## 改善箇所説明図

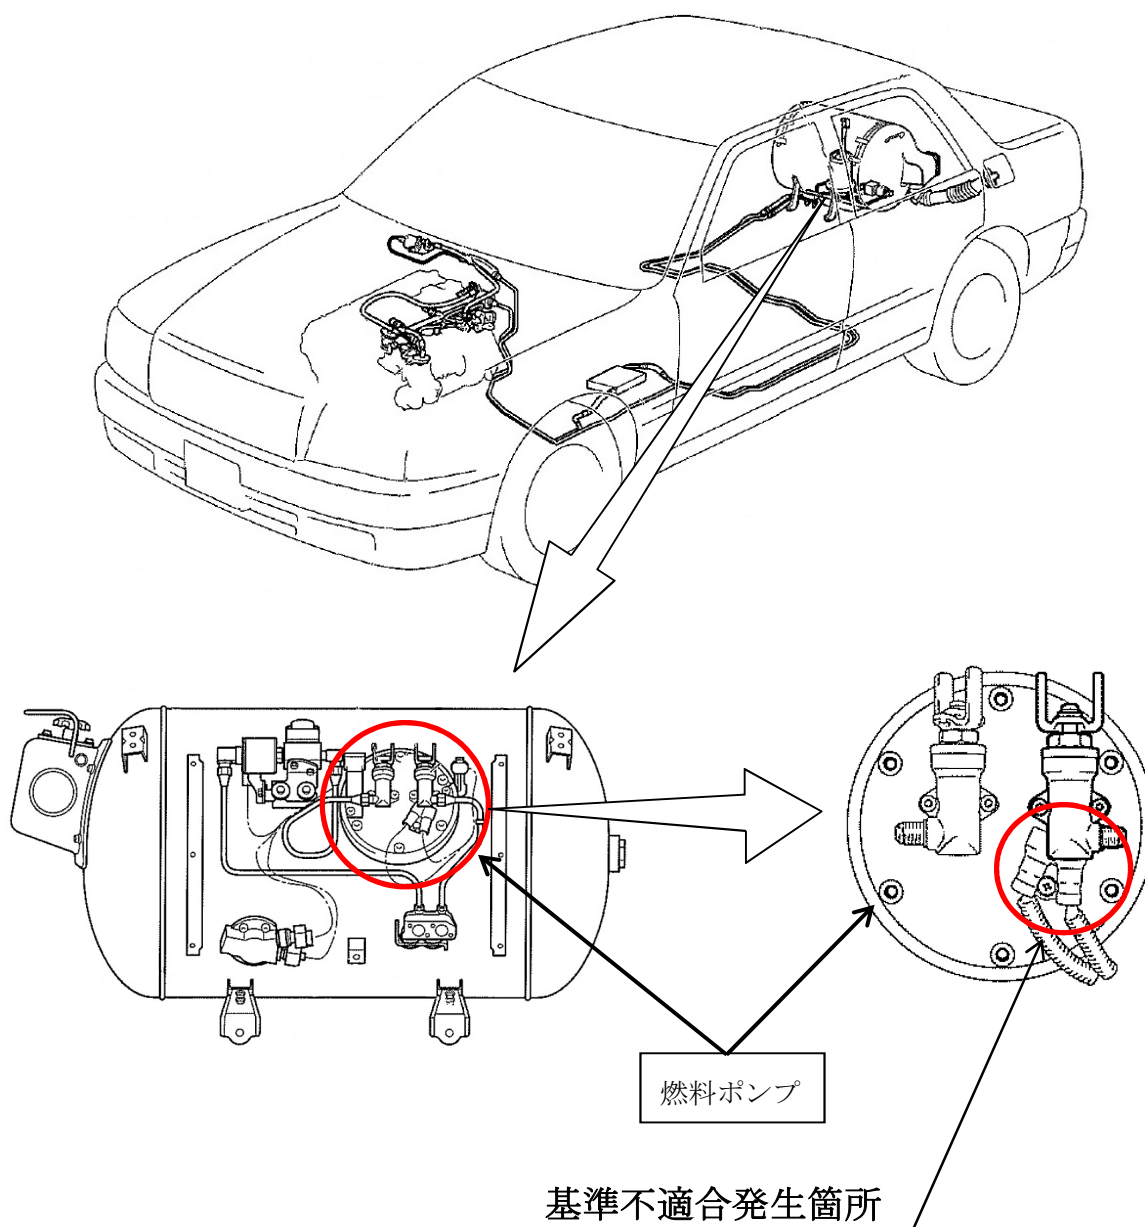
交換修理用のLPG車用燃料ポンプにおいて、電源端子部のナット締付作業が不適切なため、当該端子に配線が十分な締結力で固定されず接触不良となっているものがある。このため、燃料ポンプが作動不良となったり、当該端子部が発熱して近傍シールが損傷し、燃料が漏れるおそれがある。

全車両、燃料ポンプの製造番号を点検し、該当するものは良品と交換する。

識別：改善済車両には車台番号打刻1桁目の左側に黄色ペイントを塗布する。
